AVISO DE SEGURANÇA DE CAMPO URGENTE

GE HealthCare Ref.# 34136

Ref: **Os dispositivos de anestesia Aisys CS², Avance CS², Avance CS² Pro, Aisys, Avance, Amingo, Aespire 100, Aespire View, Aespire 7900 e Aespire 7100 equipados com ACGO (Saída de gás comum auxiliar)**

Figura 1. Tampas aplicadas à porta ACGO e interruptor de ACGO

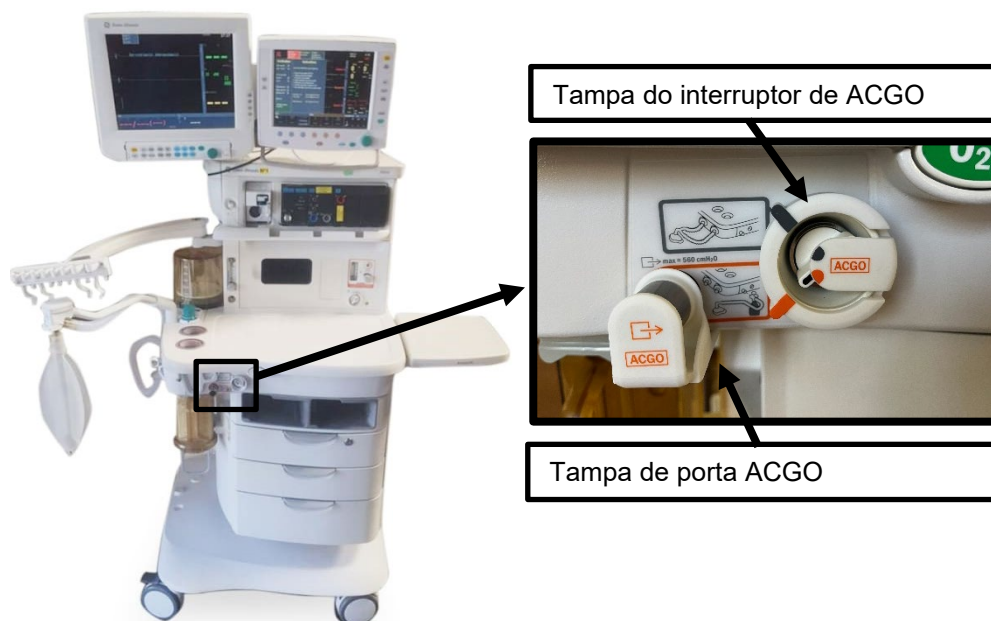
Se o ramo expiratório de um circuito respiratório do paciente for conectado por engano à porta do ACGO em vez da porta do Sistema Respiratório Avançado (ABS), isso poderá resultar em pressão excessiva no sistema respiratório. Os dispositivos de anestesia potencialmente afetados têm vários alarmes que alertariam o médico sobre o aumento das pressões do sistema respiratório. No entanto, no caso improvável de uma conexão incorreta à porta do ACGO não ser detectada, o aumento da pressão pode provocar lesões no paciente.

Inspecione todos os dispositivos potencialmente afetados quanto à presença de tampas aplicadas à porta ACGO e ao interruptor de ACGO, conforme ilustrado na **Figura 1**. Se as tampas estiverem disponíveis, mas não no dispositivo, aplique-as conforme ilustrado na **Figura 1**.

Preencha e devolva o formulário de confirmação em anexo para FMI34136.ACGO@gehealthcare.com para indicar se você tem OU não as tampas e as aplicou na porta ACGO e no interruptor do ACGO. Se você não tiver as capas, a GE HealthCare fornecerá um kit instalável pelo cliente contendo capas para você aplicar na sua Porta ACGO e interruptor do ACGO do seu dispositivo, sem nenhum custo para você.

A GE HealthCare fornecerá um kit instalável pelo cliente contendo tampas para a porta ACGO e o interruptor do ACGO dos dispositivos impactados, sem nenhum custo para os clientes que indicarem no formulário de confirmação em anexo que não possuem as tampas.
